Сто пятьдесят шестая сессия

**Соглашение 1958 года – Рассмотрение проектов поправок
к действующим правилам, представленных GRE**

Предложение по дополнению 8 к Правилам № 65 (специальные предупреждающие огни)

Представлено Рабочей группой по вопросам освещения и световой сигнализации*

"Приложение 2

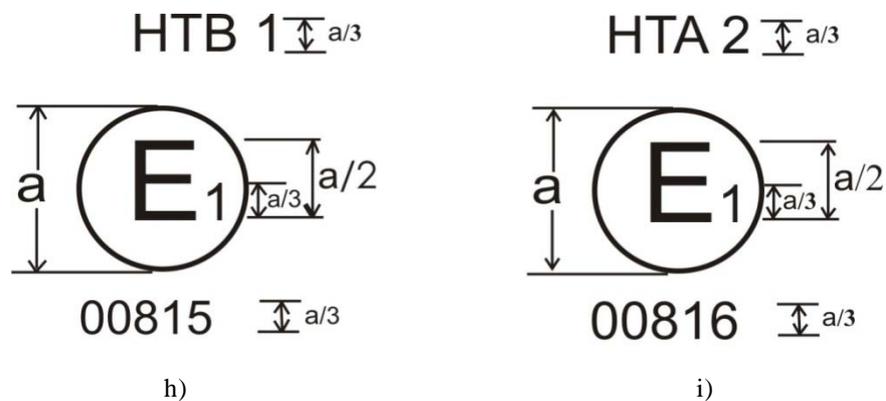
Приложение 2, включить следующие новые примеры знаков официального утверждения, обозначенные буквами h) и i):

- h) на неполной установке специального предупреждающего огня, указывает, что этот огонь был официально утвержден в Германии (E1) под номером официального утверждения 00815. Этот номер официального утверждения свидетельствует о том, что официальное утверждение было предоставлено в соответствии с требованиями Правил в их первоначальном виде и что речь идет о синем поворачивающемся или неподвижном проблесковом специальном предупреждающем огне класса 1 (НТВ 1).

- i) на неполной установке специального предупреждающего огня, указывает, что этот огонь был официально утвержден в Германии (E1) под номером официального утверждения 00816. Этот номер официального утверждения свидетельствует о том, что официальное утверждение было предоставлено в соответствии с требованиями Правил в их первоначальном виде и что речь идет об автожелтом поворачивающемся или неподвижном проблесковом специальном предупреждающем огне класса 2 (НТА 2)."
